APREM 47 Chez Rémi HERVOUET (Trésorier)

<u>Objet :</u>

Enquête publique LD Bobineau 47180 MEILHAN SUR GARONNE Domer an nege à la contribution 2-6 Remis par M. QUE RE 6 19.02.2025

Meilhan, le 19 février 2025

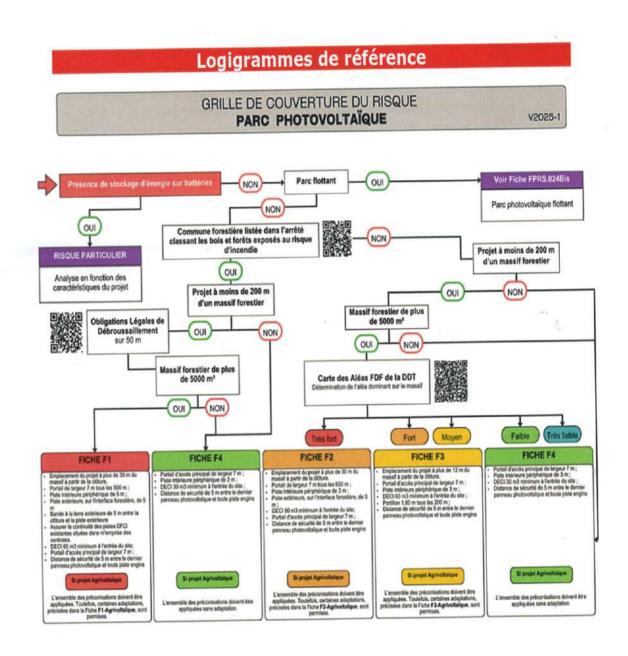
Ce projet est implanté contre une parcelle de 4,60 hectares boisée pour environ 2,8 hectares, proche de la zone verte de plusieurs hectares. Zones boisées exposée aux vents dominants ainsi que les habitations le long de la route de Beaulieu

Aussi nous souhaitons que les préconisations du SDIS 47 soient mise en place :

Implanter les différentes zones à plus de 30 m de la forêt (ou de la zone momentanément déboisée ou en régénération) à partir de la clôture;

Maintenir une bande à la terre de 5 m minimum entre la clôture des centrales et le début de la piste engine périphérique extériouse :

Aménager une piste extérieure à la clôture, de largeur minimum 5 m, sur la totalité de la périphérie de la centrale. Cette piste respectera les caractéristiques des pistes DFCI;

Appliquer les obligations légales de débroussaillement (OLD) sur 50 m à partir de la clôture pour les zones ou la règlementation s'impose. ==>Préconisations suivies dans le projet de Centrale agrivoltaïque au sol au lieu dit "au Gardines" à Pardaillan. Il est à noter que Pardaillan ne s'inscrit pas dans les communes jugées à risque fort.
